「公共事業チェック議員の会」のハッ場ダム予定地視察の説明資料

ハッ場あしたの会

資料Ⅰ ハツ場ダム の 地すべり対策・代替地安全対策の後退

図 2.4.1 川原湯地区④(上湯原地区) 計画平面図

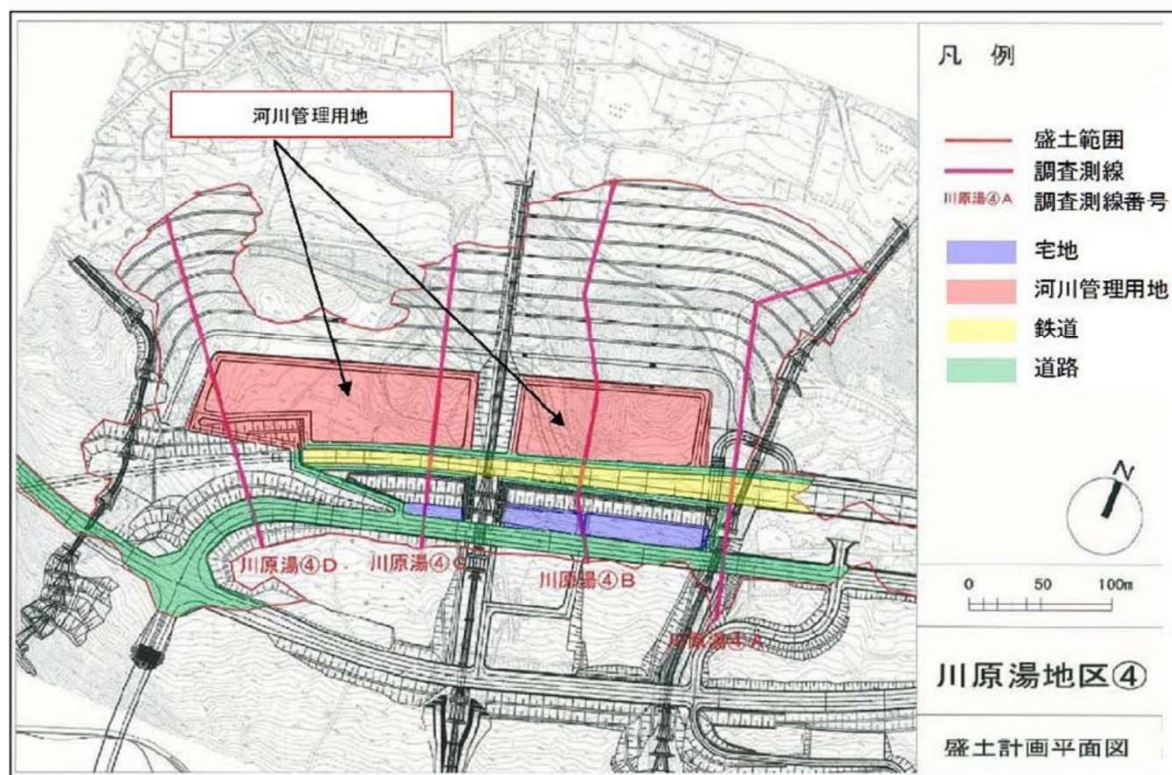
● 川原湯④（上湯原）の除外

J R線路の北側（湖岸側）は河川管理用地と地域振興施設（グランピング）のための用地となり、宅地として利用されなくなったので、宅地造成等規制法の安全基準ではなく、河川砂防技術基準のみの適用となった。その結果、対策が不要となった。（水平震度の想定が重さの0.25倍から0.15倍へ）

しかし、地域振興施設であるからといって、安全度が低くてよいのか？

図 2.4.4 川原湯地区④断面 B 直角方向断面 宅地盛土と河川管理盛土との位置関係

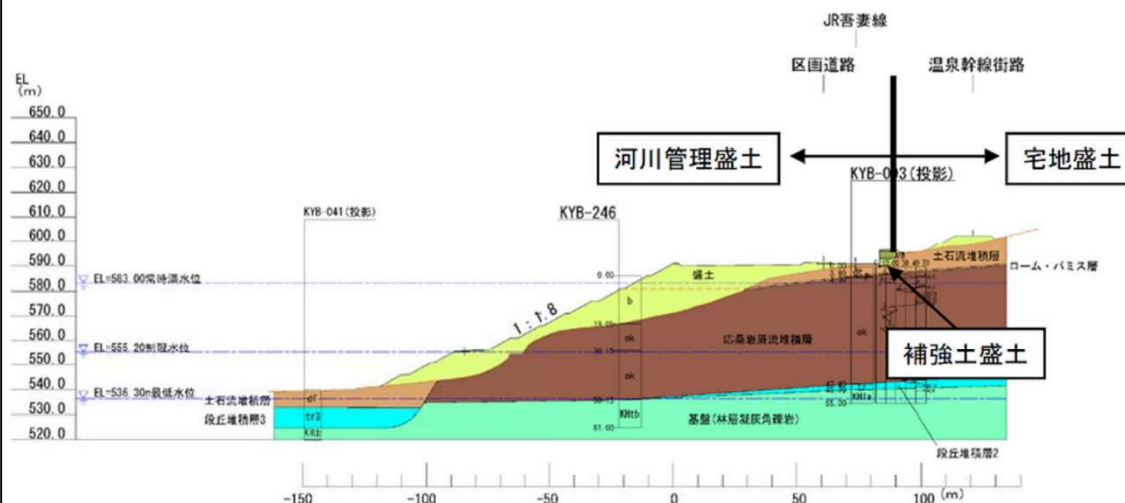
〔注〕 宅地造成等規制法の安全基準では地震時の水平荷重を 0.25 として安定解析を行うことになっているので、川原湯④を宅地造成地として扱えば、許容値を超え、代替地の補強対策が必要となる。河川管理盛土として扱い、河川砂防技術基準の地震時荷重 0.15 を使うことにより、対策不要となった。

図 1.2.2 川原湯地区①ソイルセメント置換え 横断図

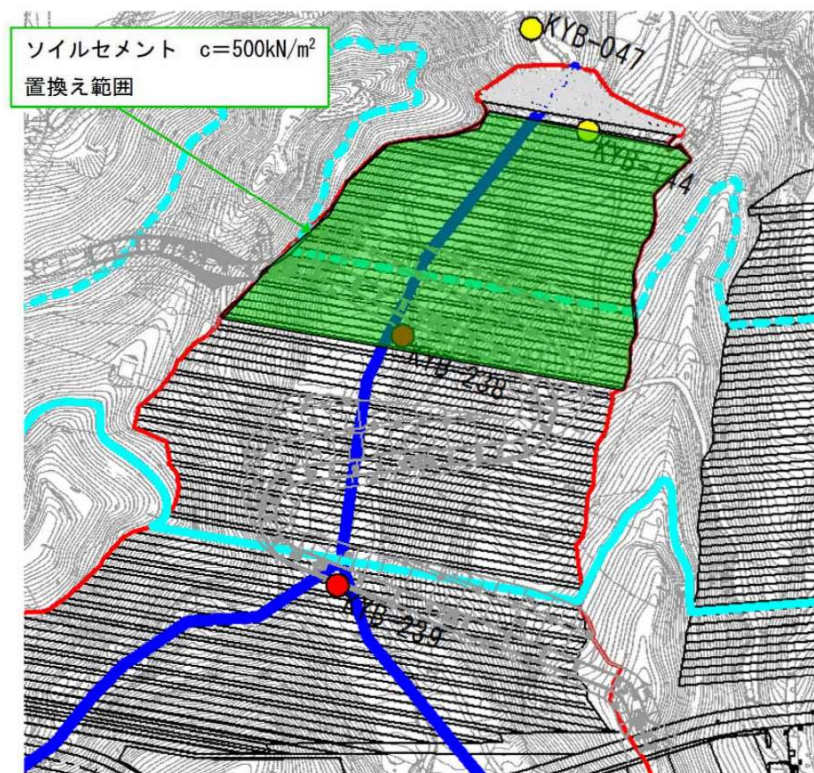
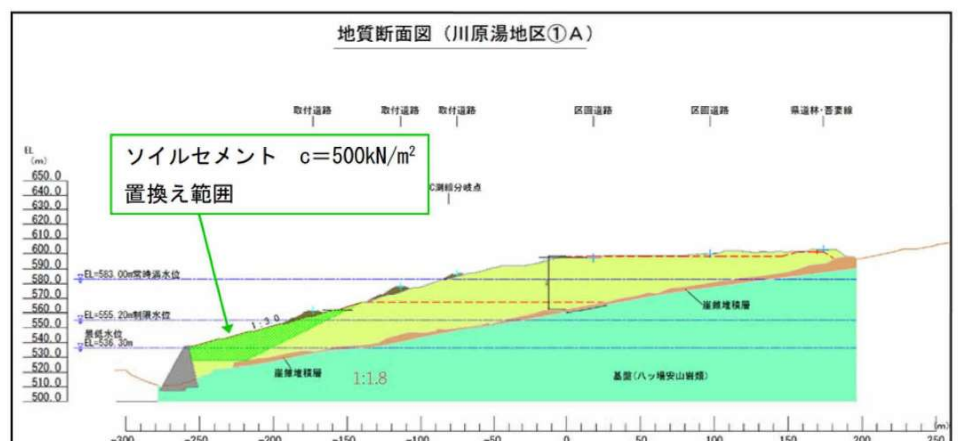
杭工法を採用することになっていたが、費用節減のため、ソイルセメントを使う押さえ盛土工法等の工法に変わった。 → **【参考3】 【参考4】 【参考5】**

ソイルセメントを使う押さえ盛土工法で長期間、安全度を維持できるのか？

貯水池内の水の流動によって崩れていくことはないのか？

図2 ハッ場発電所（出典：群馬県の資料）

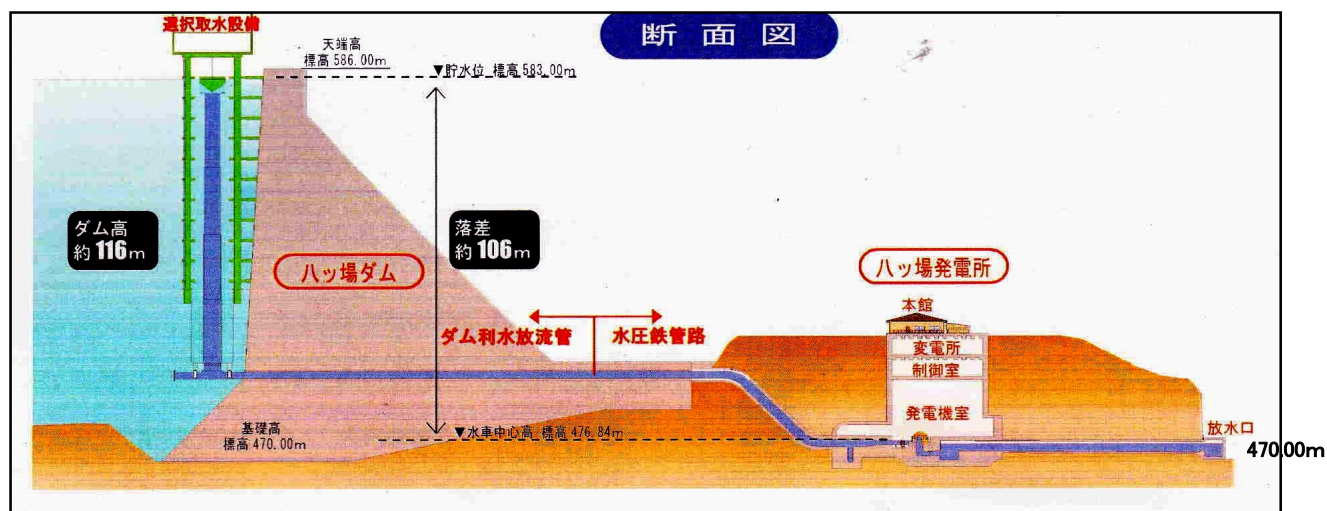
ハッ場ダム直下に建設されるハッ場発電所の放流口は標高470メートル（図2参照）、一方、東京電力・松谷発電所の取水口標高は594メートル、放水口標高は約471メートルです（表1参照）。ハッ場発電所の放流口より松谷発電所の取水口の標高は124メートルも高く、導水路を設置しても落差がありませんので、松谷発電所ではハッ場発電所の放流水で発電を行うことはできません。

ハッ場ダムの貯水で最も影響を受けるのは松谷発電所と原町発電所ですが、そのうちの松谷発電所はハッ場発電所の水を使うことができないのです。
